# 点検結果図

点検結果表(標準様式2)

施設名：宗郷保育所

配置図

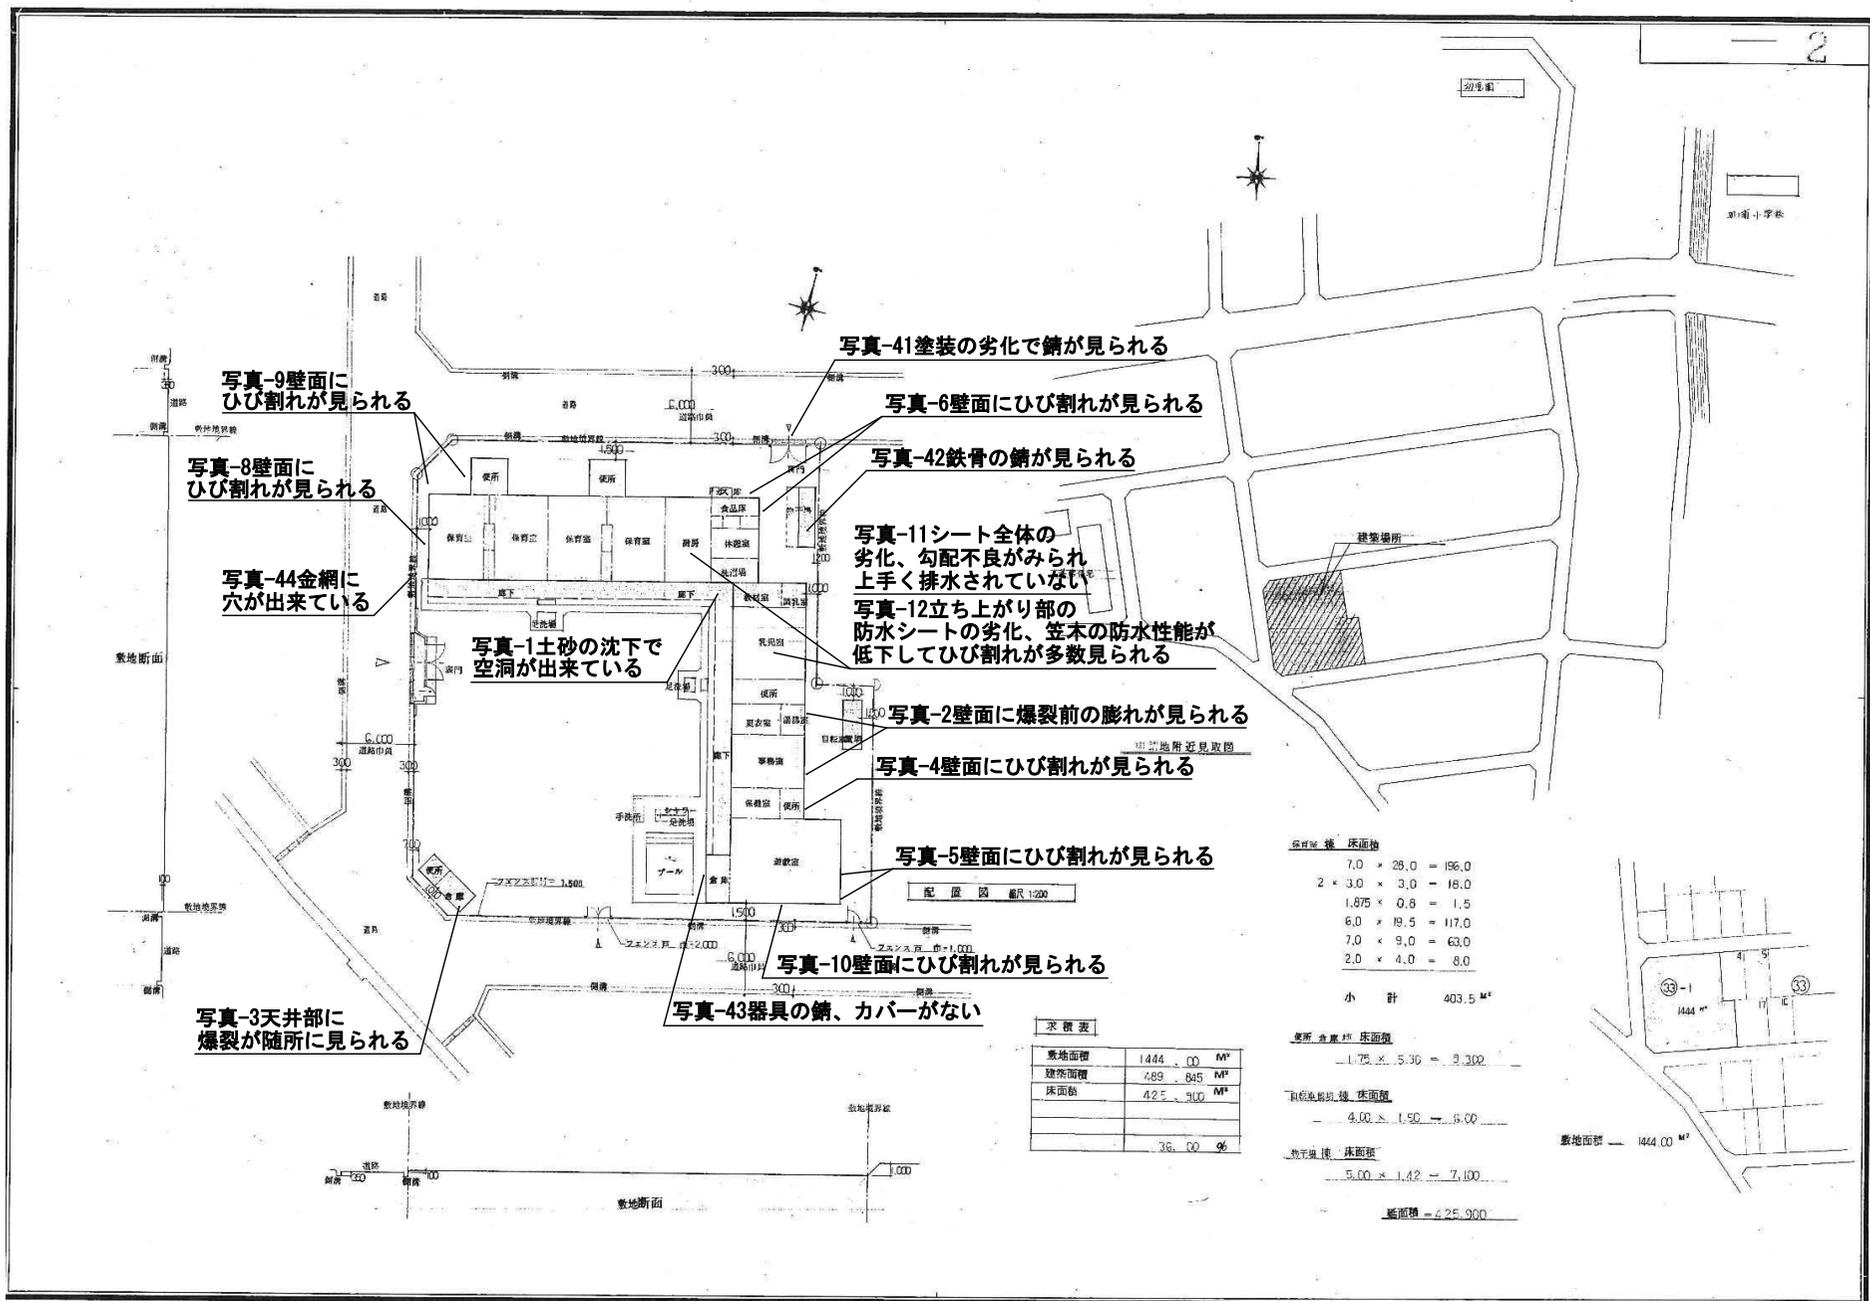
通番	種類	建物名称	場所	点検項目	法適合の有無	要是正項目	図面番号	写真番号	改善策	その他特記事項	評価
											A:特に措置を要しない
											B:軽微な対応を要する又は引き続き観察を続ける
											C:精密調査を要する
D:補修・改修等を要する											
8-9	建築物	保育所	外部 教材室前の廊下	1(1)地盤沈下等による不陸、傾斜等の状況	-	土砂の沈下で空洞が出来ている	配置図	1	空洞の範囲を特定して埋める必要がある		D
8-9	建築物	保育所	外部 東側の軒先	2(10)鉄筋コンクリート造及び鉄骨鉄筋コンクリート造の外壁躯体の劣化及び損傷の状況	-	壁面に爆裂前の膨れがみられる	配置図	2	膨れ部分をはつり落として、鉄筋を防錆処置後無収縮モルタル等で修復が必要		D
8-9	建築物	保育所	外部 南西側の倉庫の軒下	2(10)鉄筋コンクリート造及び鉄骨鉄筋コンクリート造の外壁躯体の劣化及び損傷の状況	-	天井部に爆裂が随所にみられる	配置図	3	屋根の防水処置をして適期に修繕が必要	防錆処置済み	D
8-9	建築物	保育所	外部 トイレ東側の外壁	2(11)外装仕上げ材等の劣化及び損傷の状況	-	壁面にひび割れがみられる	配置図	4	状況を監視して適期に修復が必要		B
8-9	建築物	保育所	外部 遊戯室東側の外壁	2(11)外装仕上げ材等の劣化及び損傷の状況	-	壁面にひび割れがみられる	配置図	5	状況を監視して適期に修復が必要		B
8-9	建築物	保育所	外部 北東側の外壁	2(11)外装仕上げ材等の劣化及び損傷の状況	-	壁面にひび割れがみられる	配置図	6	状況を監視して適期に修復が必要		A
8-9	建築物	保育所	1階 厨房南側の外壁	2(11)外装仕上げ材等の劣化及び損傷の状況	-	壁面にひび割れがみられる	平面図	7	状況を監視して適期に修復が必要		A
8-9	建築物	保育所	外部 西側の外壁	2(11)外装仕上げ材等の劣化及び損傷の状況	-	壁面にひび割れがみられる	配置図	8	状況を監視して適期に修復が必要		A

8-9	建築物	保育所	外部 北西側の外壁	2(11)外装仕上げ材等の劣化及び損傷の状況	-	壁面にひび割れがみられる	配置図	9	状況を監視して適期に修復が必要		B
8-9	建築物	保育所	外部 遊戯室南側の外壁	2(11)外装仕上げ材等の劣化及び損傷の状況	-	壁面にひび割れがみられる	配置図	10	状況を監視して適期に修復が必要		B
8-9	建築物	保育所	屋上の防水シート	3(1)屋上面の劣化及び損傷の状況	-	シート全体の劣化・勾配不良がみられ上手く排水されていない	配置図	11	シートの張り直しの際にきちんと排水されるように勾配を取る必要がある		C
8-9	建築物	保育所	屋上のパラペット	3(2)パラペットの立ち上がり面の劣化及び損傷の状況	-	立ち上がり部の防水シートの劣化、笠木の防水性能が低下してひび割れが多数みられる	配置図	12	防水性能がなくなると雨水が浸透して、笠木の爆裂等につながる。早期に笠木の防水施工が必要	ひび割れはシール補修済み	C
8-9	建築物	保育所	1階 ひまわり組の内壁	4(16)室内に面する部分の仕上げの維持保全の状況	-	手洗場の壁タイルにひび割れがみられる	平面図	13	状況を監視して適期に修復が必要		B
8-9	建築物	保育所	1階 保育室横の便所の内壁	4(16)室内に面する部分の仕上げの維持保全の状況	-	壁面に亀甲状のひび割れがみられる	平面図	14	状況を監視して適期に塗装の塗り直しが必要		C
8-9	建築物	保育所	1階 保育室横の便所の開口部	4(16)室内に面する部分の仕上げの維持保全の状況	-	木枠とタイルの目地に剥離がみられる	平面図	15	状況を監視して適期に目地の修復が必要		B
8-9	建築物	保育所	1階 ひまわり・ゆり組の入口横の内壁	4(16)室内に面する部分の仕上げの維持保全の状況	-	壁面にひび割れ・浮きがみられる	平面図	16	状況を監視して適期に修復が必要		B
8-9	建築物	保育所	1階 教材室の内壁	4(16)室内に面する部分の仕上げの維持保全の状況	-	壁面にひび割れ・浮きがみられる	平面図	17	状況を監視して適期に修復が必要		B

8-9	建築物	保育所	1階 さくら・たんぽぽ組の天井	4(24)天井の室内に面する部分の仕上げの劣化損傷	-	天井ボードに漏水跡がみられる	平面図	36	止水確認してボードの張替えが必要		B
8-9	建築物	保育所	1階 教材室の天井	4(24)天井の室内に面する部分の仕上げの劣化損傷	-	天井ボードにひび割れがみられる	平面図	37	適期にボードの張替えが必要		B
8-9	建築物	保育所	1階 たんぽぽ・ちゅーりっぷ組の天井	4(24)天井の室内に面する部分の仕上げの劣化損傷	-	天井ボードに漏水跡がみられる	平面図	38	止水確認してボードの張替えが必要		B
8-9	建築物	保育所	1階 遊戯室の天井	4(24)天井の室内に面する部分の仕上げの劣化損傷	-	天井ボードに漏水跡がみられる	平面図	39	止水確認してボードの張替えが必要		B
8-9	建築物	保育所	1階 遊戯室の天井	4(24)天井の室内に面する部分の仕上げの劣化損傷	-	天井が折れ天井で角に補強が無い	平面図	40	落下防止のため補強をする必要がる		C
8-9	建築物	保育所	外部 北門の柵	7 上記以外の調査項目	-	塗装の劣化で錆がみられる	配置図	41	塗装の塗り直しが必要		B
8-9	建築物	保育所	外部 北側の自転車置き場	7 上記以外の調査項目	-	鉄骨の錆がみられる	配置図	42	塗装の塗り直しが必要		B
8-9	建築物	保育所	外部 倉庫西側の外灯	7 上記以外の調査項目	-	器具の錆・カバーが無い	配置図	43	使用しないのなら撤去等の措置が必要		B
8-9	建築物	保育所	外部 西側のフェンス	7 上記以外の調査項目	-	金網に穴が出来ている	配置図	44	損傷部分の修復が必要		B

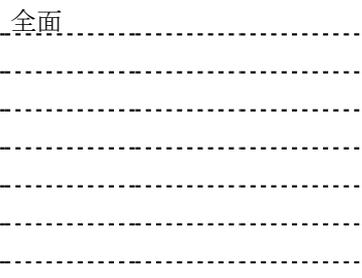
部位	番号	点検項目	点検結果	
	28	4(16)室内に面する部分の仕上げの維持保全の状況	<input checked="" type="checkbox"/> 要是正	<input type="checkbox"/> その他
		棟別	保育所	階数 : 1
		場所,位置	遊戯室の内壁	
		指摘事項	クロスジョイント部に捲れがみられる	
		特記事項	1箇所

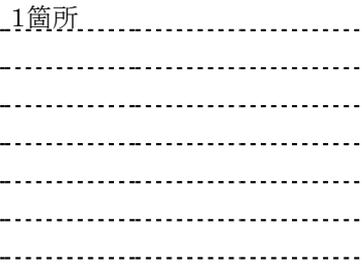
部位	番号	点検項目	点検結果	
	29	4(16)室内に面する部分の仕上げの維持保全の状況	<input checked="" type="checkbox"/> 要是正	<input type="checkbox"/> その他
		棟別	保育所	階数 : 1
		場所,位置	倉庫の内壁	
		指摘事項	間仕切り壁にひび割れ・浮きがみられる	
		特記事項	1箇所
